Enquête Publique environnementale relative à un permis d'aménager portant sur la requalification du site des Îlettes sur la commune de Sallanches (Haute-Savoie)

Rapport d'enquête

1- Rapport de synthèse

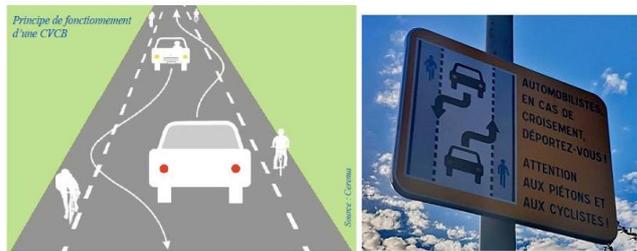
- L'étude d'impact ne précise pas les dispositifs qui seront mis en place pour interdire ou empêcher le stationnement le long de l'ancienne route impériale. Est-il prévu de matérialiser cette interdiction par des barrières, des glissière, des enrochements ?

Les dispositifs prévus pour empêcher le stationnement seront les suivants :

- Dans la plupart des cas, réalisation d'un merlon en bord de chaussée ;

- Sur les portions où la réalisation du merlon n'est pas possible, installation de rochers et/ou potelets bois.

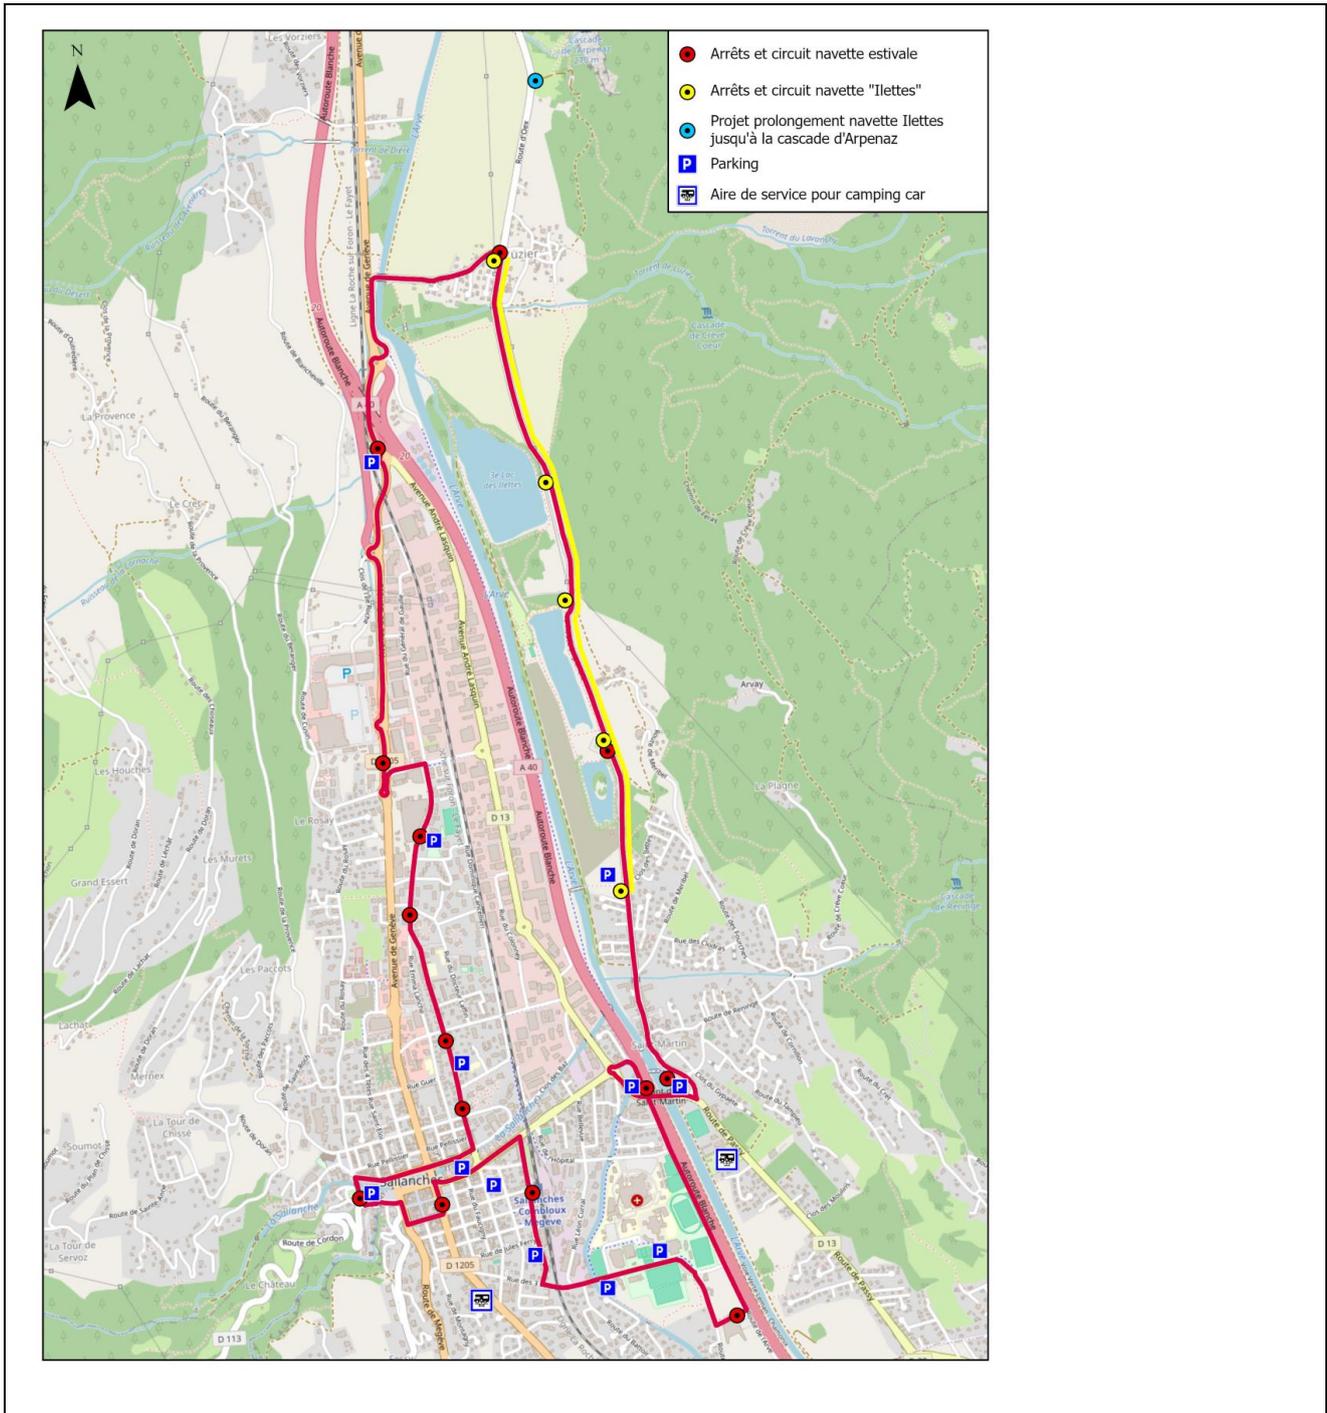
- Le projet prévoit le maintien de la navette qui relie le centre-ville de Sallanches au site des Ilettes, uniquement en période estivale (juillet et août). Il est également prévu la mise en place d'une nouvelle navette horaire dédiée aux Ilettes, avec une aire de dépose et demi-tour implantée entre les lacs de pêche et de baignade. Est-il envisagé que cette navette dédiée prolonge son parcours jusqu'au lac Nord pour les pratiquants des activités nautiques puis jusqu'à Luzier ?

La navette estivale existante prévoyait déjà un arrêt aux Ilettes au niveau du parking Forum. Les arrêts sont desservis toutes les 40 minutes.

En complément, il est prévu la mise en place d'une navette « Ilettes » avec 5 arrêts sur le site :

Parking Sud

■ Parking Forum

■ Lac baignade au niveau du snack avec création d'un vrai quai bus PMR

■ Lac Nord (au niveau des escaliers existants ?)

■ Hameau de Luzier (aire de retournement sur la parcelle communale 251A 2190).

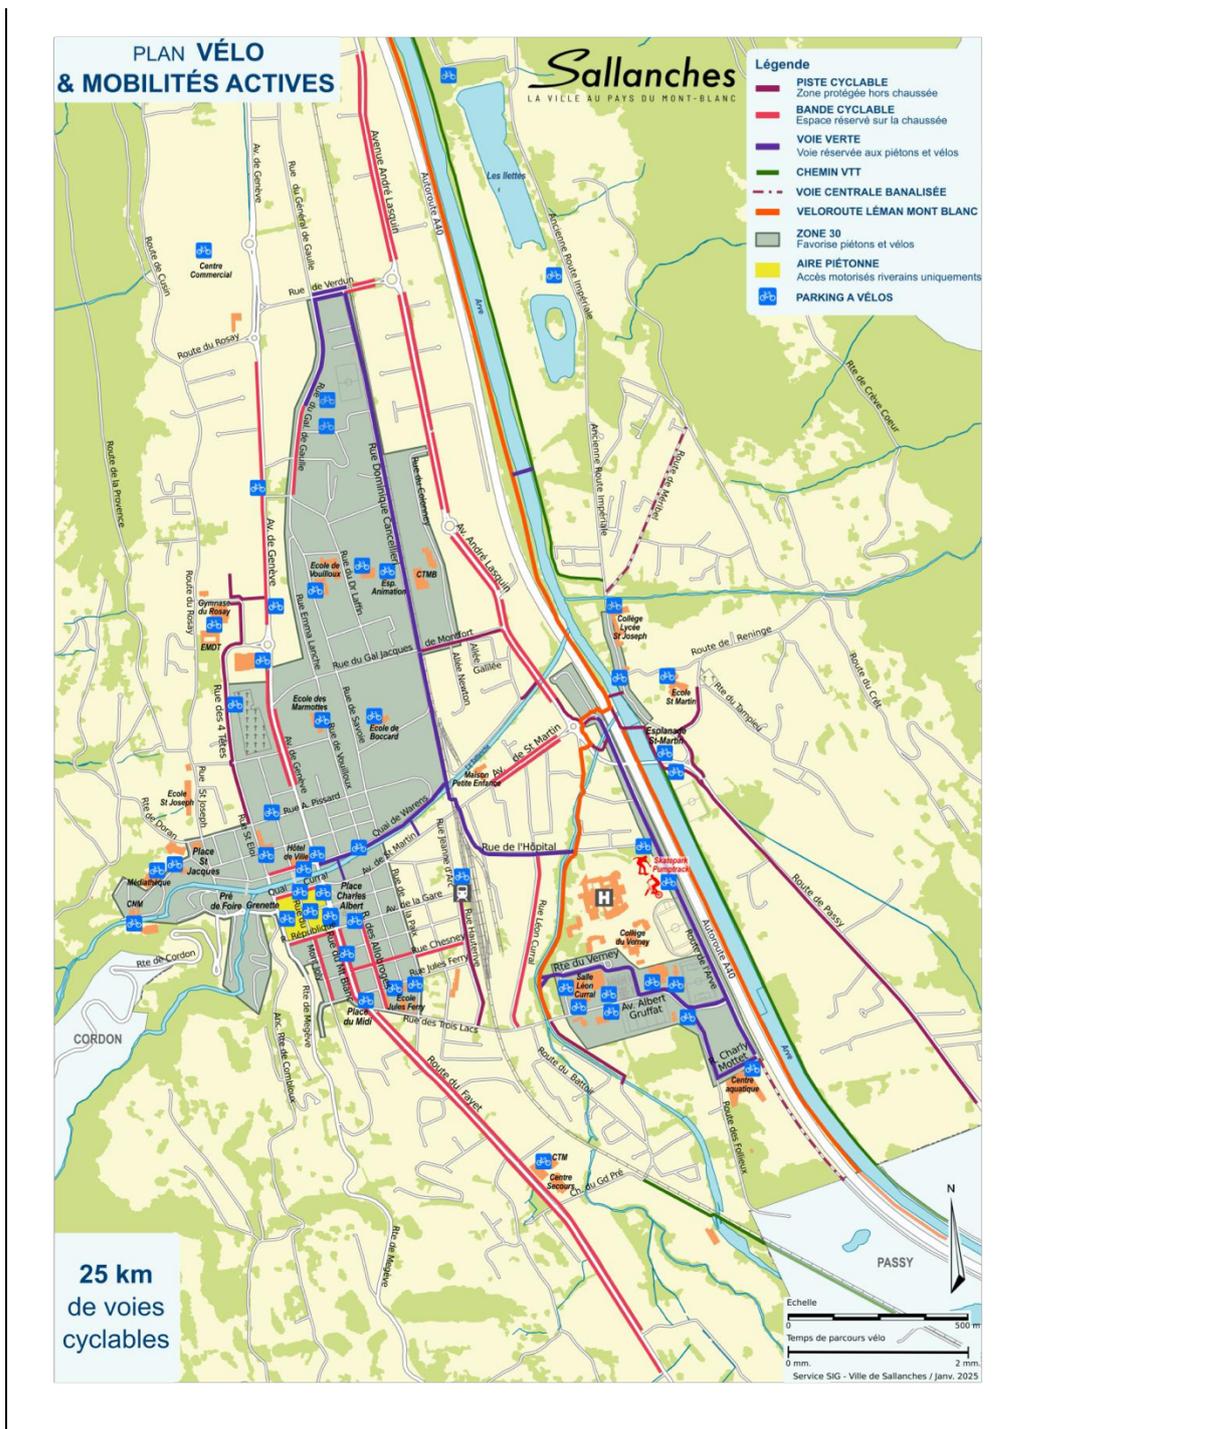
- Quelle serait la situation du stationnement, sur ou à proximité du site, si le parking de 450 places venait à être surchargé?:

Le futur parking disposera de 450 places de stationnement, améliorant l'offre de stationnement existante.

De nombreux parkings communaux sont accessibles à proximité du site des Ilettes, sur le passage de la navette estivale, à savoir :

- *Au sud, parking de l'esplanade de St Martin (89 places)*
- *Au sud, parking de l'Arve - route de l'Arve (26 places)*
- *Au sud, parkings de Cayenne et des Régies (45 et 120 places) ▪ Au nord, parking P+R du Mont Blanc (99 places)*

Sans compter les parkings du centre-ville qui sont pour la plupart à proximité immédiate d'un arrêt de la navette estivale (cf. plan page 7).

Aussi, lorsque le parking des Ilettes sera complet, un panneau d'information renverra les usagers vers les autres parkings de la ville, lesquels seront desservis par la navette.
